JRR-3 設工認（その 1 2）に係る仕様の見直しについて

令和 2 年 5 月 15 日
日本原子力研究開発機構
原子力科学研究所

【R2. 5. 12 審査会合コメント】

図 1-4 給水時の電源ケーブル敷設ルート図（冷却塔ポンド）

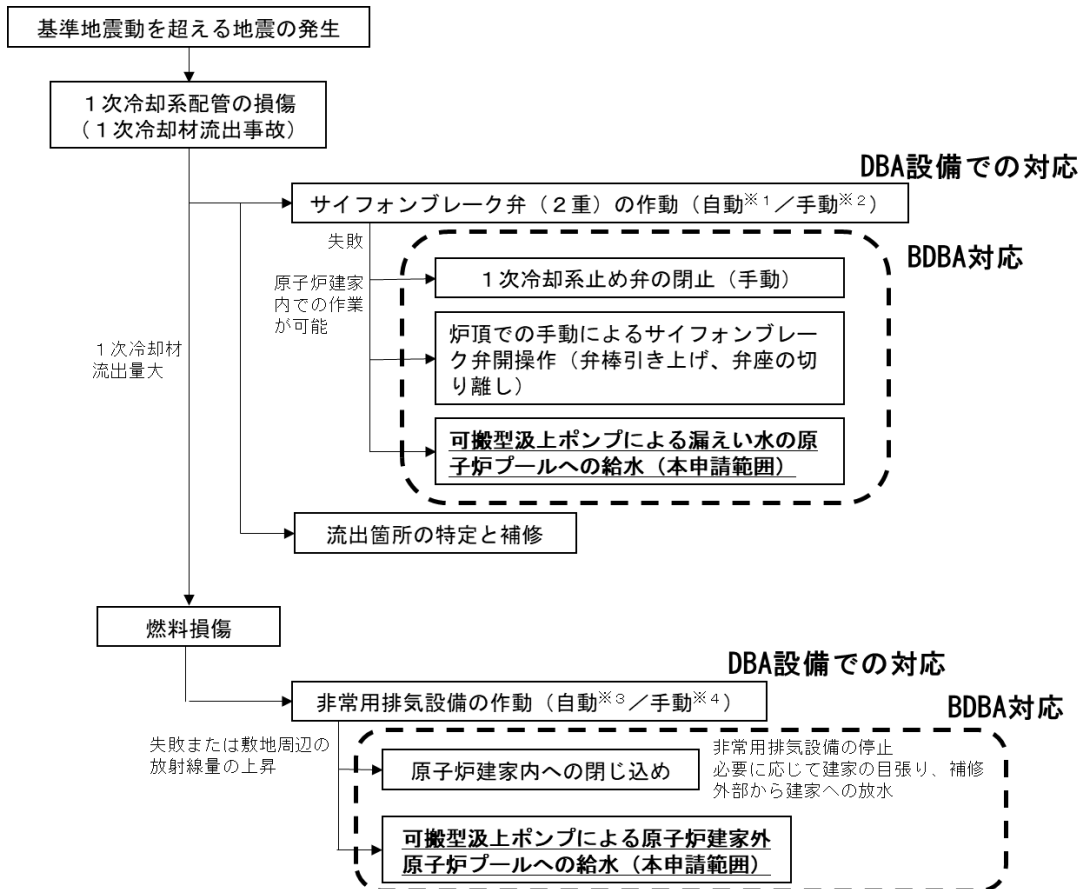
変更点を朱書き雲掛けで示す

- イ. 冷却塔ポンドに可搬型ポンプを設置する。（5分）
- ロ. 可搬型ポンプからのホースを原子炉建家壁にある給水用ホース接続口へ導き、接続する。（7分）
- ハ. 電源ケーブルを可搬型発電機から可搬型ポンプまで敷設する。（9分）
- ニ. 可搬型発電機を起動、給水を開始し、ホース等から漏水が無いことを確認する。（15分）
- ホ. 給水中、敷地周辺の放射線量を監視し、顕著な上昇が見られる場合には建家への目張り等の建家内への閉じ込め作業へ移行する。（約4時間）
